鳥取市庁舎耐震改修等に関する調査特別委員会

鳥取市庁舎耐震改修及び一部増築案に関する
調査業務報告書

平成 24 年 11 月 5 日

Ⅱ 計画案(変更案)の検討と今後の課題

□地下1階 柱補強範囲図

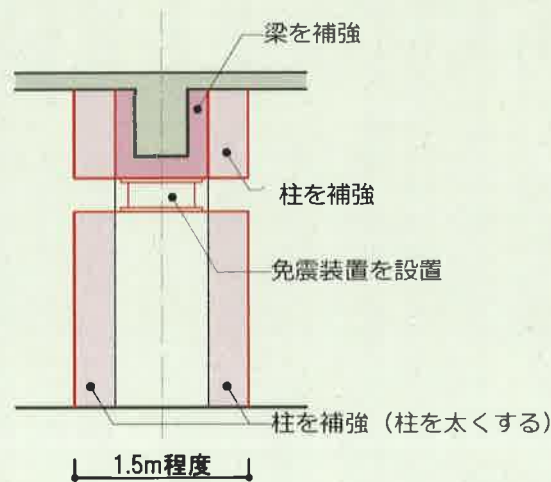
免震改修の工法として、地下1階部は1階の梁の下部に免震装置を設置する柱頭免震の工法が採用されているが、柱頭免震とした場合、地下1階の柱及び1階の梁を補強する必要がある。(柱補強範囲図参照)

当該工事を施工するためには、地下1階に設置されている設備機器を移動する必要がある。

- ・地下1階部分を柱頭免震とすると柱及び梁の補強が必要となり、当該階の設備諸室を生かすことが出来ないため、地下1階部分も基礎免震に変更し、地下1階設備諸室が生かせる計画とする。
- ・ただし、この免震工法の変更により、地下1階の外壁周囲及び基礎下部の土の掘削が新たに必要になるほか当該範囲に免震ピットの構築が必要となり、掘削及び排出土量、躯体量が増加するため、コストは増額となる。

□本庁舎 免震改修 断面模式図

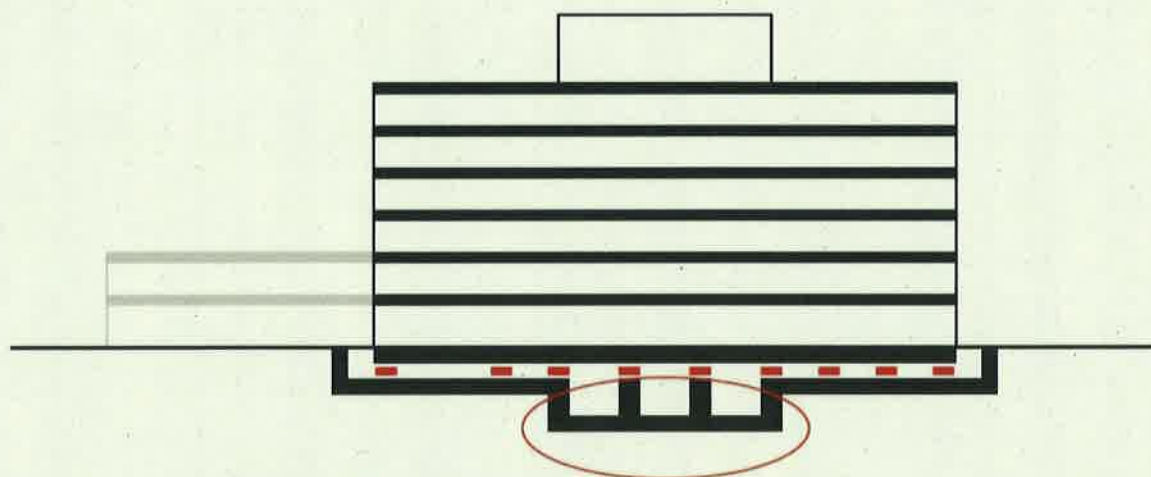
本庁舎の電気設備(受変電設備、発電設備)はこれらの機能が止まると庁舎機能が停止するため、地下1階の柱、梁の補強工事に着手する前に新設が必要。(エネルギーセンターまたは新第2庁舎の先行建設が必須となる。)

また、地下1階の柱や梁補強による構造躯体の拡大、免震クリアランス(600mm程度)の確保等により、機器設置スペースが実質狭くなる。

空調設備は中間期のタイミングにあわせて移設できる可能性はあるが、1階より上階が免震構造、地下1階部分が非免震構造となることから、上階へとつながるダクトの接続部分を地震時に建物が動いても壊れないよう可動できるしくみにする必要がある(免震継ぎ手)。

しかしながら、現状のダクト接続が空間的に余裕がない状況でつなげられていることを考慮すると、通常よりもスペースが必要な免震継ぎ手を設置することが物理的に難しいと考える。

以上より、空調設備は柱頭免震を採用する場合、地下1階の空調機からのダクトによる送風ができなくなるため、ダクト接続が不要な個別空調方式等の空調システムに変更する等、抜本的な改修が必須になると考える。

受変電設備・自家発電設備
熱源空調設備が生かせない

□ 概略配置図

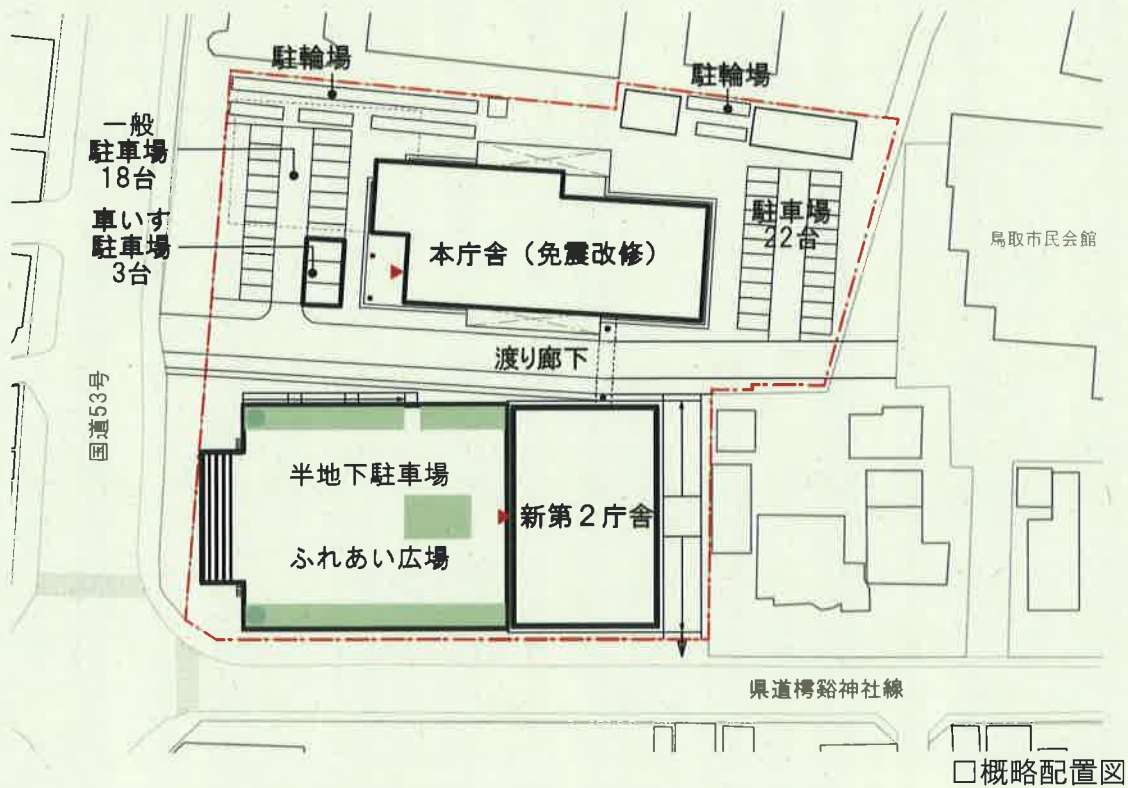
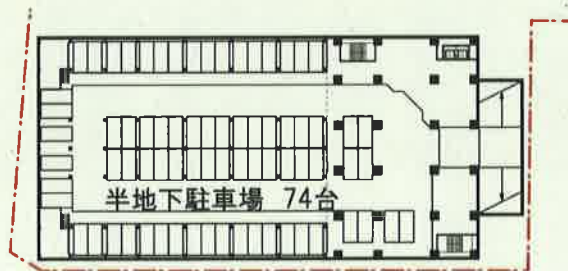
・ 庁舎西側及び東側に駐車スペースを配置し、43台程度の駐車台数となる。

・ 半地下駐車場及び新第2庁舎地下部分で74台の駐車台数となる。

・ 新第2庁舎は柱頭免震とするため柱寸法を大きくしている。

・ 地上部 43台 ・ 地下 74台 合計 117台となり150台を満足することができない。

駐車台数を地上 43台、地下74台、計 117台に変更する。

□半地下駐車場、新第2庁舎概略東西断面図

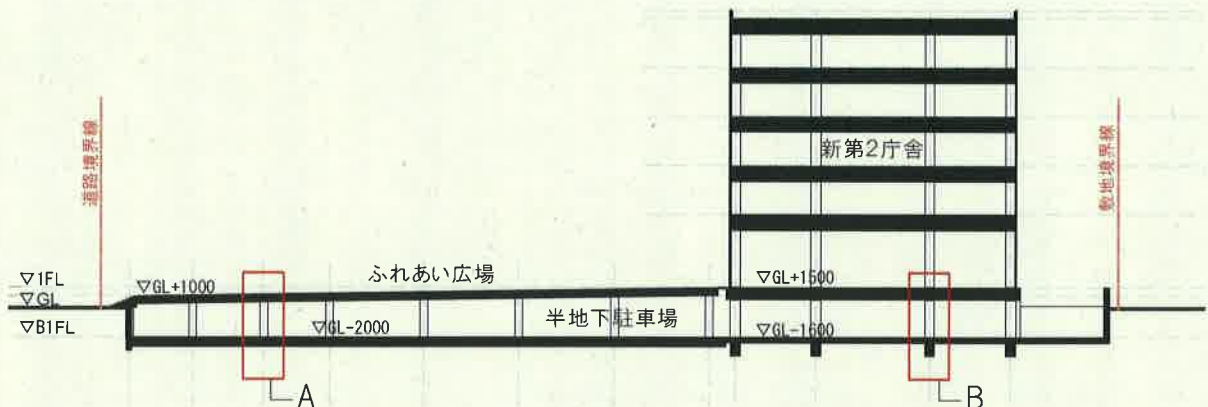
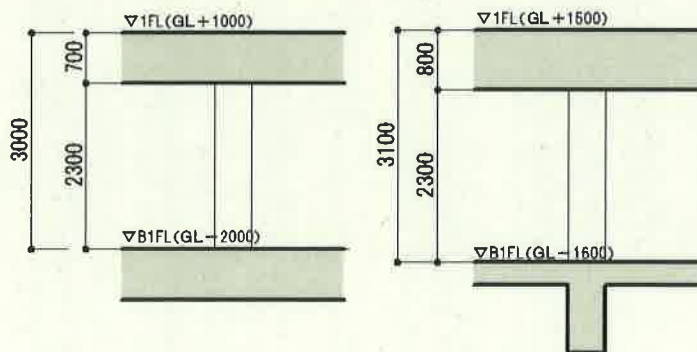
階高を圧縮するためフラットスラブ^{*2}の床形式を採用

上記内容のままでは有効階高を確保できない可能性が高いため、検証を行うこととする。

□ 調査案 断面構成図

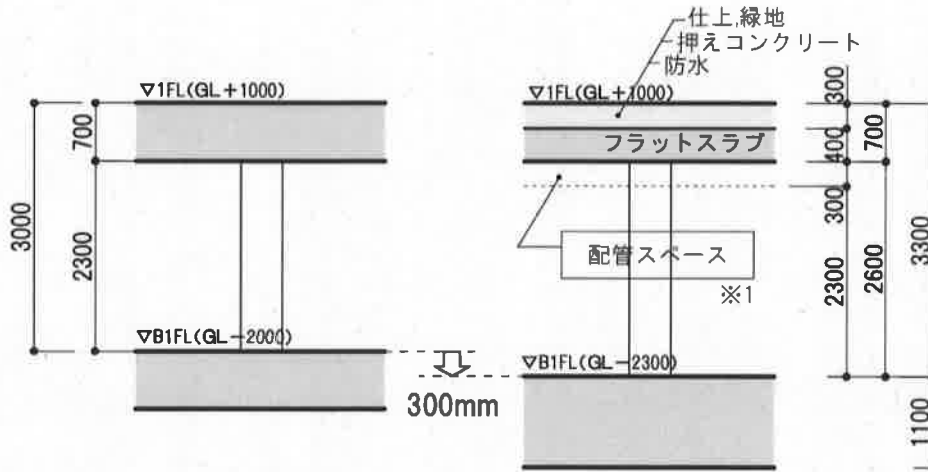
- ・スラブ下端＝有効高さとなっているが、泡消火設備、照明設備等の配管スペースをスラブ下に確保する必要があるため、300mm 階高を増やす(地下レベルを 300mm 下げる)必要がある。

□ 調査案 断面構成図

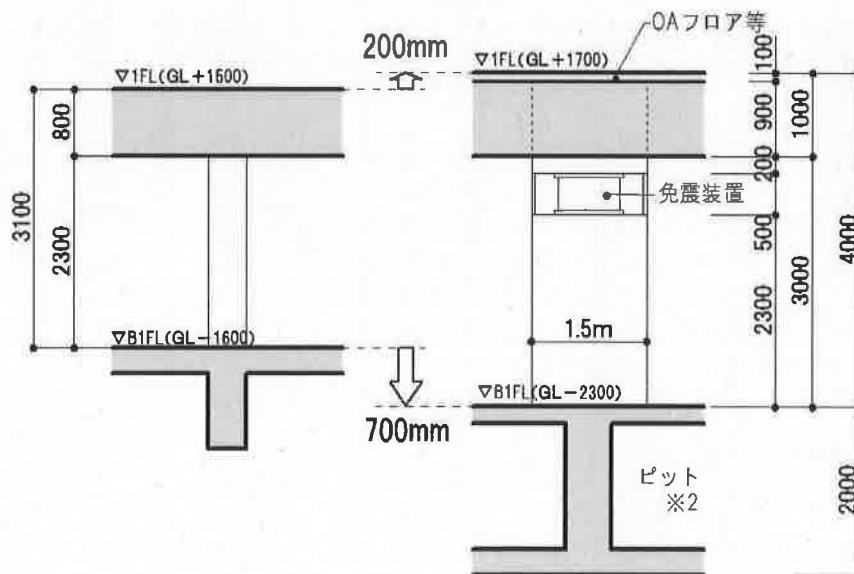
- ・有効高さより上部に免震装置を設ける必要があること、フラットスラブの厚さが調査案の寸法では必要な強度を確保できないことから、階高を900mm 増やす必要がある。
- ・駐車場下部には汚水槽、消火水槽、雑用水槽等を設置するためのピットが必要となる。
